**Avis en date du 1<sup>er</sup> juin 2018  
de la Mission régionale d'autorité environnementale d'Île-de-France  
sur un projet de centrale photovoltaïque à Marcoussis (Essonne)**

**Résumé de l'avis**

Le présent avis porte sur un projet de centrale photovoltaïque à Marcoussis (Essonne), et sur son étude d'impact, datée de février 2018. Cet avis est présenté dans le cadre de la procédure de permis de construire.

Figure 4 . Mesures envisagées pour la biodiversité

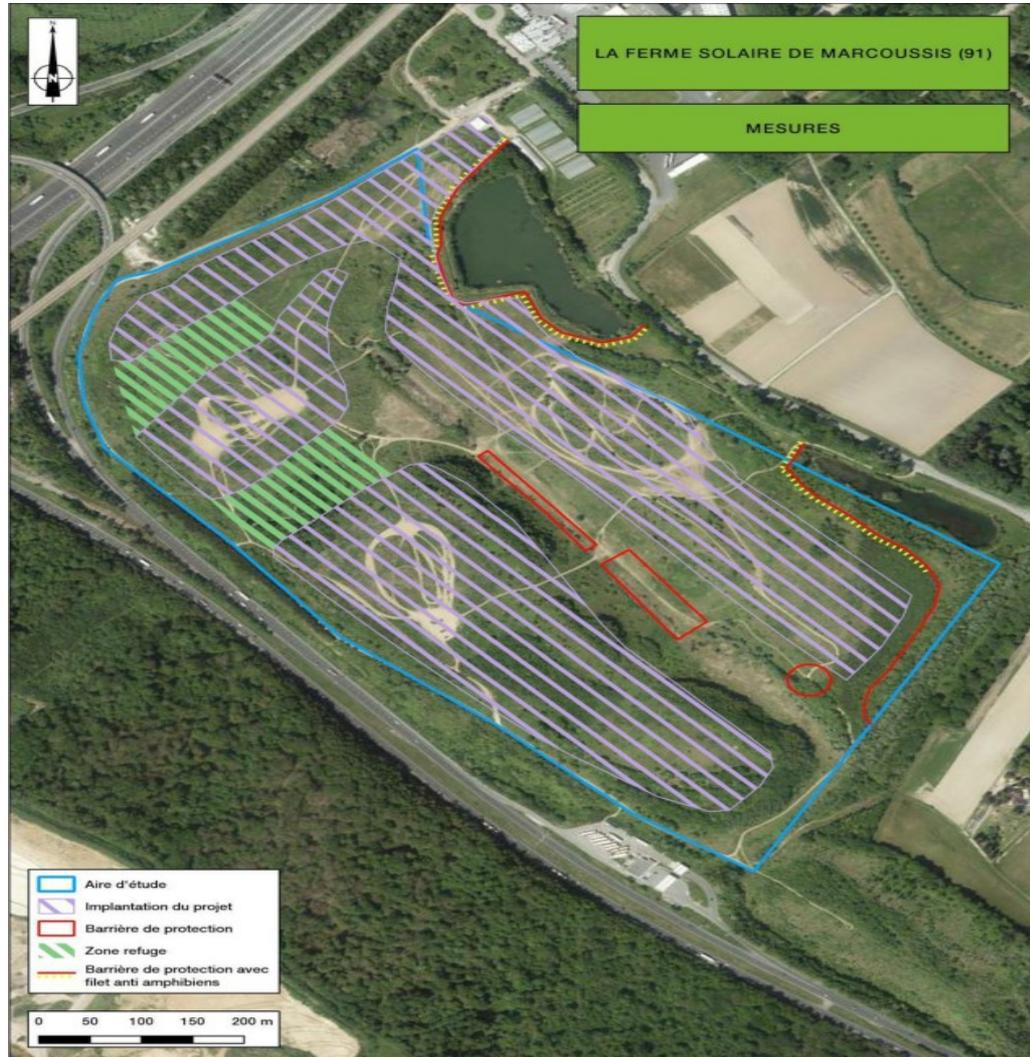
La végétation aux abords du site sera également préservée (page 73). Toutefois, le projet conduira à la destruction d'une partie importante des habitats naturels du site (fourrés, boisements, certains secteurs de prairies).

Les surfaces d'habitats naturels impactées (détruites et/ou défrichées) ne sont pas présentées.

**La MRAe recommande de préciser les surfaces d'habitats naturels impactées, pour chaque type d'habitat naturel existant.**

Pour la MRAe, dans l'état des informations contenues par le dossier, la réalisation des parcs pourrait peut-être conduire à détruire des continuités écologiques parcellaires, et modifier les déplacements des espèces à l'intérieur du site. L'aménagement de la clôture pourrait perturber la petite faune (mammifères notamment) dans son transit à travers le site du projet. La nature de cette clôture n'est pas clairement définie. Les passages prévus tous les 100m auraient nécessité une figuration cartographique. Il serait intéressant de préciser si la haie buissonnante est préexistante à la clôture ou si elle sera constituée après l'aménagement du site.

**Compte-tenu des impacts du projet sur les continuités écologiques, la MRAe recommande d'approfondir l'étude des mesures de réduction voire de compensation de ces impacts. Elle recommande aussi de caractériser de façon plus explicite la nature de la clôture enfermant le site**
